# VOLVO

Betreft  
RAW-schakelaar  
bij auto's met  
SRS

NO.  
NL409

## Service Bulletin

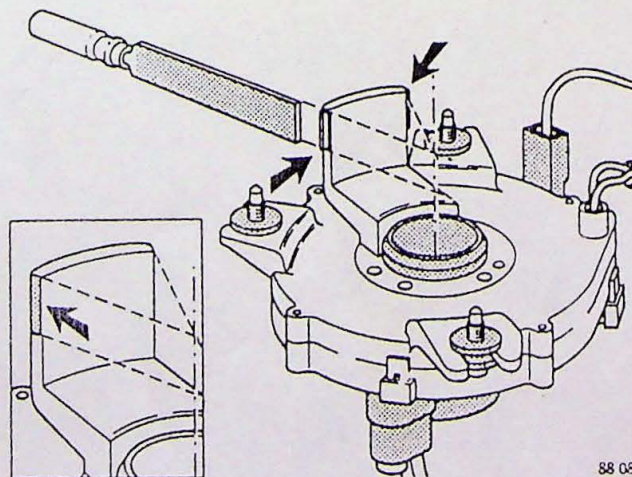
Bij auto's welke zijn uitgerust met SRS, kan het voorkomen dat de RAW-schakelaar niet in de 0-stand terugkomt.

Dit wordt veroorzaakt door een verkeerde vorm van de flens op de SRS contactunit.

Door de flens op de SRS contactunit in de juiste hoek te vijlen kan deze klacht verholpen worden (zie tekening).

Vanaf de volgende chassisnummers is de SRS contactunit in productie aangepast.
